東海第二発電所

設計及び工事計画変更認可申請書

補足説明資料

## 火災防護設備用ハロンボンベ及び二酸化炭素ボンベ の設置場所，個数，名称等の変更

図4 ケーブル処理室用配管系統の変更前後

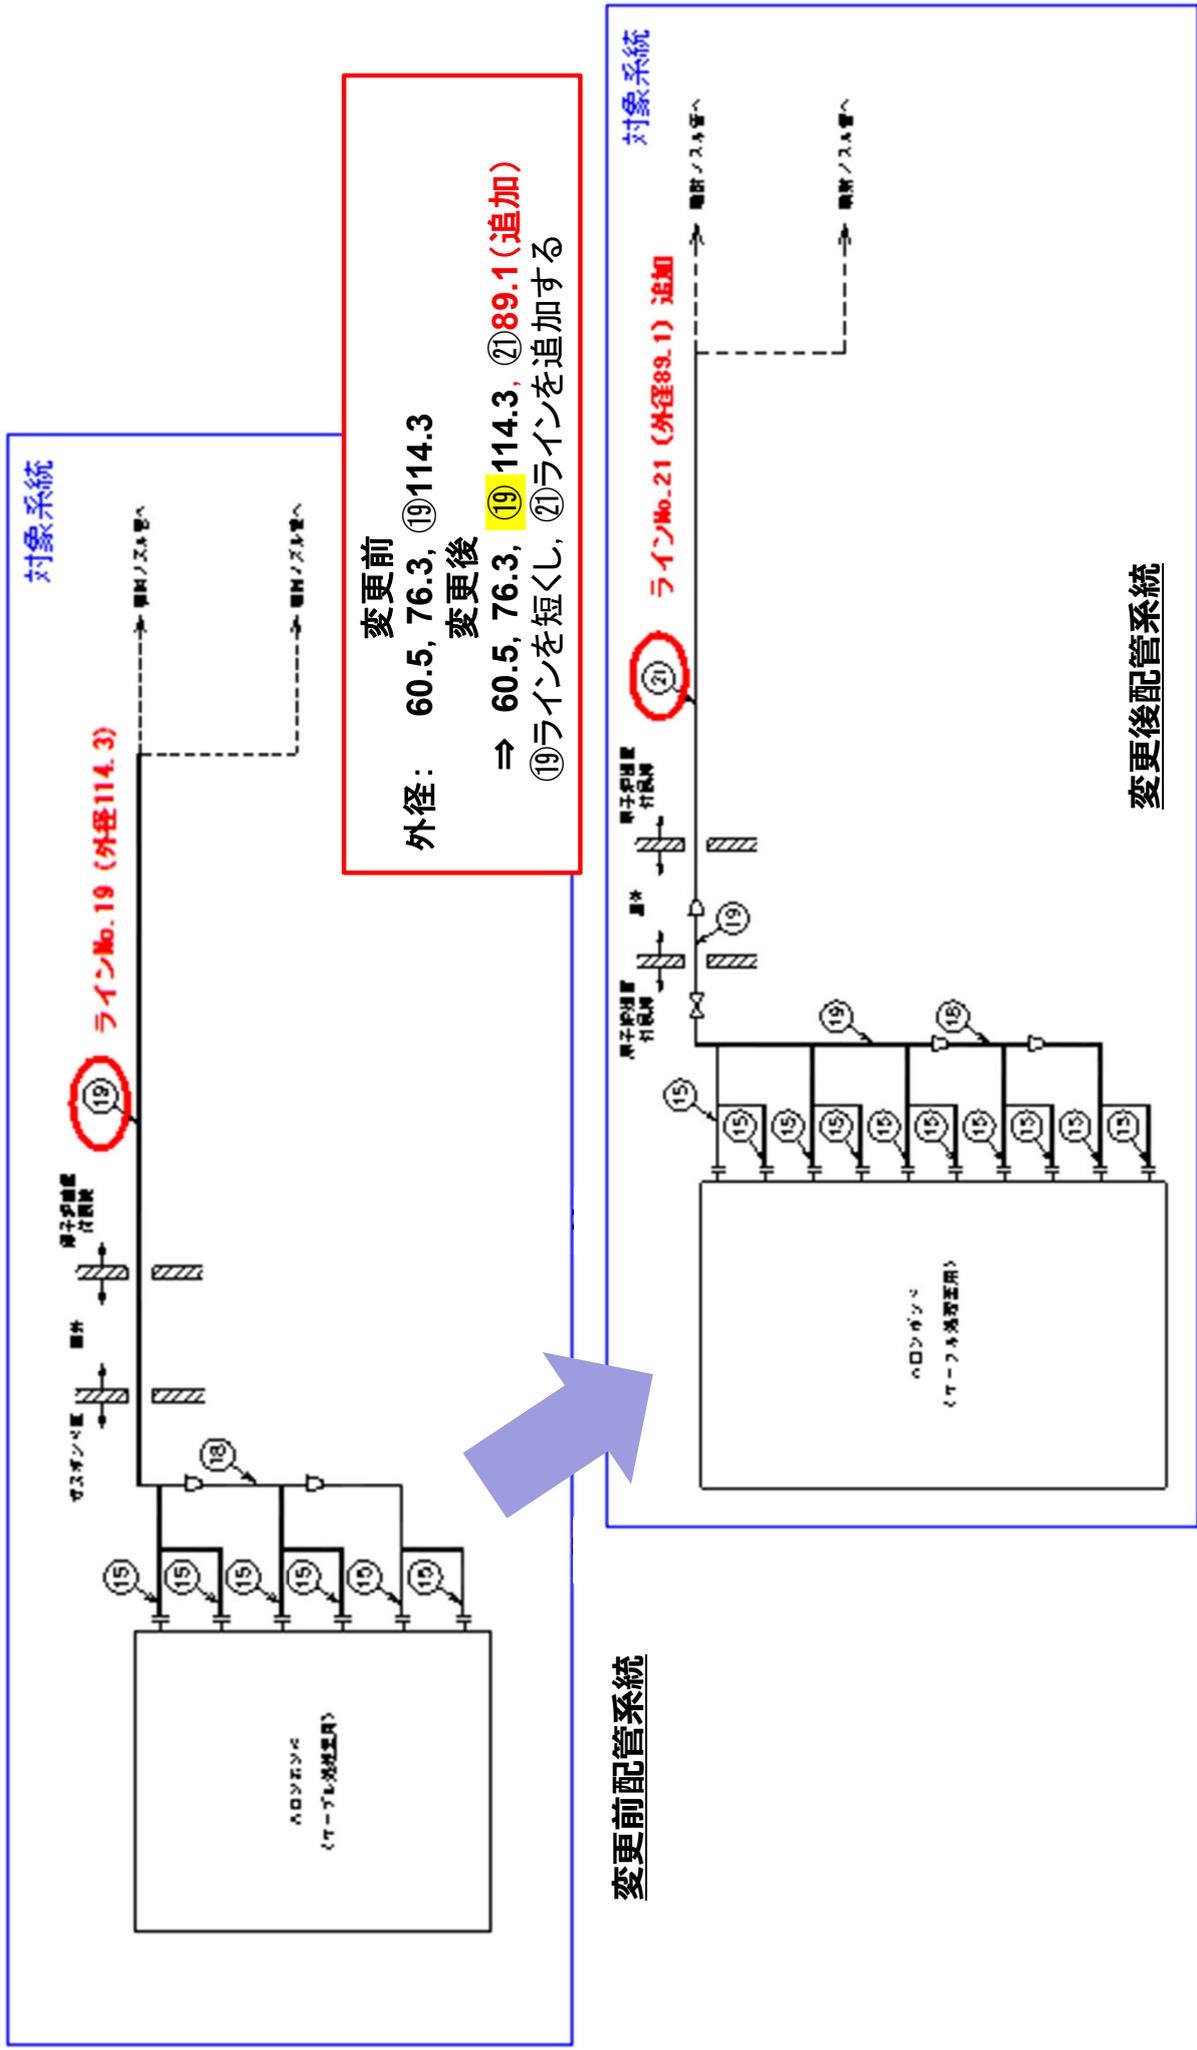
ポンベ種別	対象	変更内容			変更理由				
		項目	変更前 (既工認)	変更後 (今回工認)					
ハロン	緊急用電気室 (緊急用MCC他) 用	名称	ハロンポンベ (緊急用電気室 (緊急用MCC他) 用) ~ 緊急用電気室 (緊急用MCC他)	ハロンポンベ (緊急用電気室 1F 用) ~ 緊急用電気室 1F	<ul style="list-style-type: none"> <li>◆ハロンポンベ (容器) 名称変更に伴い、主配管の名称を変更する。</li> <li>◆なお、ハロンポンベ (容器) の設置場所 (設置床) 変更によっても、既工認の設備仕様で消火能力は満足しているため、配管仕様 (外径, 厚さ, 材料) に変更はない。 【別紙 第 2 表, 図 2 参照】</li> </ul>				
		名称	ハロンポンベ (緊急用電気室 (緊急用蓄電池) 用) ~ 緊急用電気室 (緊急用蓄電池)	ハロンポンベ (緊急用電気室 2F 用) ~ 緊急用電気室 2F					
		名称	ハロンポンベ (緊急用電気室 (緊急用125V MCC) 用) ~ 緊急用電気室 (緊急用125V MCC)	ハロンポンベ (緊急用電気室 3F 用) ~ 緊急用電気室 3F					
二酸化炭素	ケーブル処理室用	配管仕様	外径 (mm)	外径 (mm)	外径 (mm)	<ul style="list-style-type: none"> <li>◆ハロンポンベ (容器) の設置場所 (設置床) 変更による配管経路の延長 (配管体積増加) に伴い、消火能力を満足させるため、配管仕様 (外径, 厚さ, 材料) を変更する。【図 4 参照】、【別紙 第 2 表, 図 1 参照】</li> </ul>			
			厚さ (mm)	3.9 * 1	3.9 * 1		厚さ (mm)	3.9 * 1	
			材料	SUS304TP	SUS304TP		材料	SUS304TP	
			外径 (mm)	76.3	76.3		外径 (mm)	76.3	
	高圧炉心スプレイ系 ディーゼル発電機室用	配管仕様	配管仕様	厚さ (mm)	—	厚さ (mm)	<ul style="list-style-type: none"> <li>◆二酸化炭素ポンベ (容器) の設置場所 (設置床) 変更による配管経路の延長 (配管体積増加) に伴い、消火能力を満足させるため、配管仕様 (外径, 厚さ, 材料) を変更する。【図 5 参照】、【別紙 第 2 表, 図 1 参照】</li> </ul>

図5 高圧炉心スプレイズ系二酸化炭素ポンプ用配管系統の変更前後

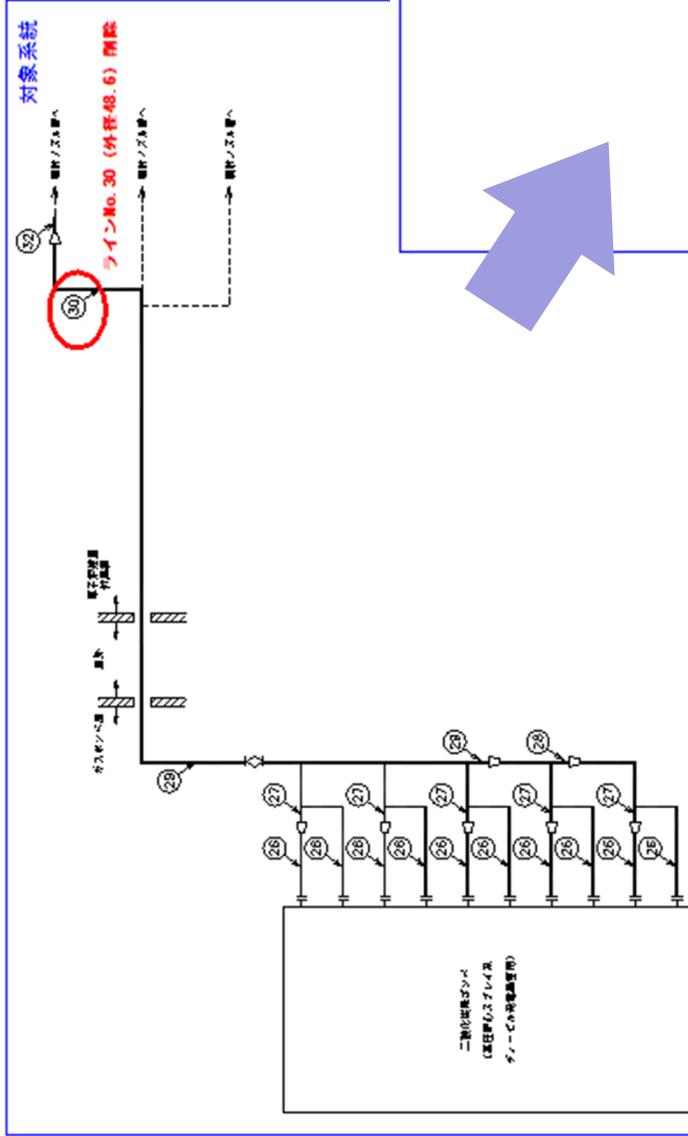
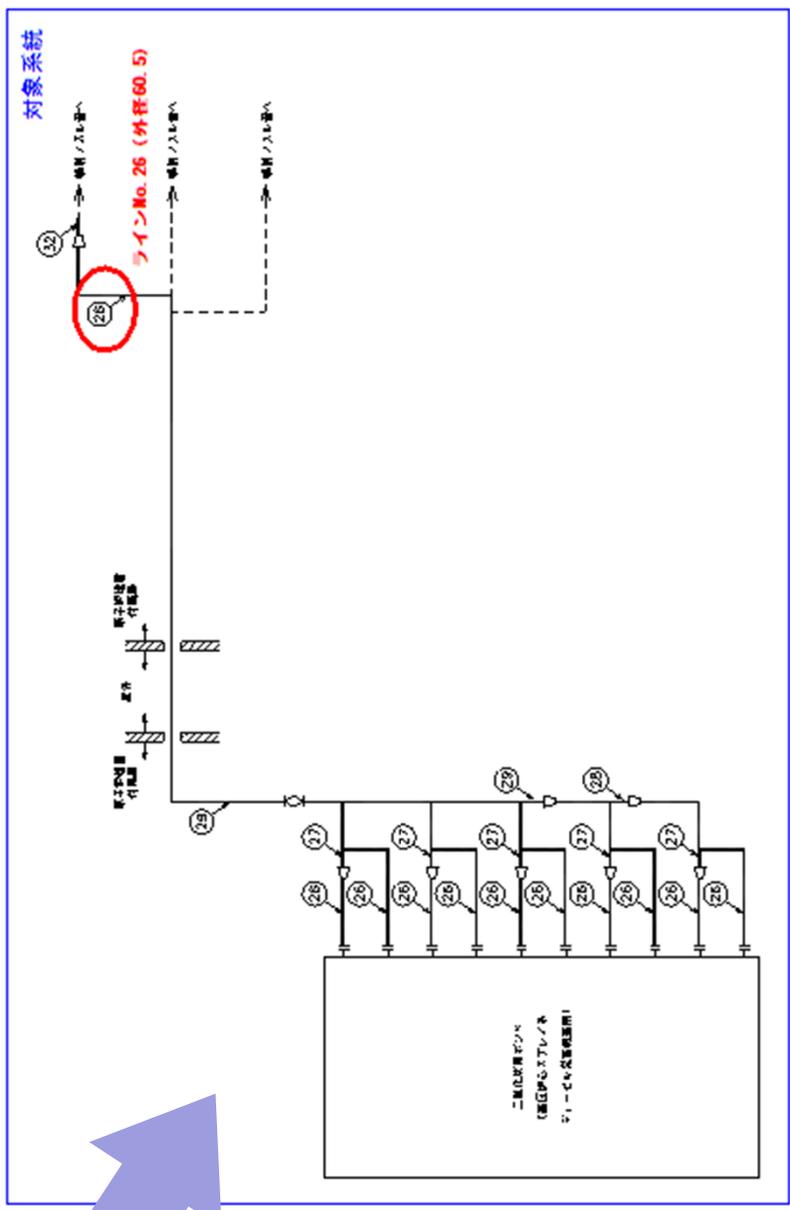
材料	—	材料		—	
				外径 (mm)	114.3	114.3		外径 (mm)	114.3
				厚さ (mm)	6.0 * 1	6.0 * 1		厚さ (mm)	6.0 * 1
				材料	SUS304TP	SUS304TP		材料	SUS304TP
				外径 (mm)	60.5	60.5		外径 (mm)	60.5
高圧炉心スプレイ系 ディーゼル発電機室用	配管仕様	配管仕様	厚さ (mm)	7.0 * 1	厚さ (mm)	<ul style="list-style-type: none"> <li>◆二酸化炭素ポンベ (容器) の設置場所 (設置床) 変更による配管経路の延長 (配管体積増加) に伴い、消火能力を満足させるため、配管仕様 (外径, 厚さ, 材料) を変更する。【図 5 参照】、【別紙 第 2 表, 図 1 参照】</li> </ul>			
			材料	SUS304TP	材料		SUS304TP		
			外径 (mm)	76.3	76.3		外径 (mm)	76.3	
			厚さ (mm)	7.6 * 1	7.6 * 1		厚さ (mm)	7.6 * 1	
高圧炉心スプレイ系 ディーゼル発電機室用	配管仕様	配管仕様	外径 (mm)	89.1	外径 (mm)	<ul style="list-style-type: none"> <li>◆二酸化炭素ポンベ (容器) の設置場所 (設置床) 変更による配管経路の延長 (配管体積増加) に伴い、消火能力を満足させるため、配管仕様 (外径, 厚さ, 材料) を変更する。【図 5 参照】、【別紙 第 2 表, 図 1 参照】</li> </ul>			
			厚さ (mm)	8.6 * 1	8.6 * 1		厚さ (mm)	8.6 * 1	
高圧炉心スプレイ系 ディーゼル発電機室用	配管仕様	配管仕様	外径 (mm)	48.6	外径 (mm)	<ul style="list-style-type: none"> <li>◆二酸化炭素ポンベ (容器) の設置場所 (設置床) 変更による配管経路の延長 (配管体積増加) に伴い、消火能力を満足させるため、配管仕様 (外径, 厚さ, 材料) を変更する。【図 5 参照】、【別紙 第 2 表, 図 1 参照】</li> </ul>

厚さ (mm)	5.1 * 1	5.1 * 1		厚さ (mm)	5.1 * 1	
高圧炉心スプレイ系 ディーゼル発電機室用	配管仕様	配管仕様	外径 (mm)	34.0	外径 (mm)	<ul style="list-style-type: none"> <li>◆二酸化炭素ポンベ (容器) の設置場所 (設置床) 変更による配管経路の延長 (配管体積増加) に伴い、消火能力を満足させるため、配管仕様 (外径, 厚さ, 材料) を変更する。【図 5 参照】、【別紙 第 2 表, 図 1 参照】</li> </ul>			
			厚さ (mm)	4.5 * 1	4.5 * 1		厚さ (mm)	4.5 * 1

変更前  
 外径: ㉔60.5, 76.3, 89.1, 114.3, ㉔48.6, 34.0  
 変更後  
 ⇒ ㉔60.5, 76.3, 89.1, 114.3, 34.0  
 ㉔のラインをやめ, ㉔のラインサイズとする
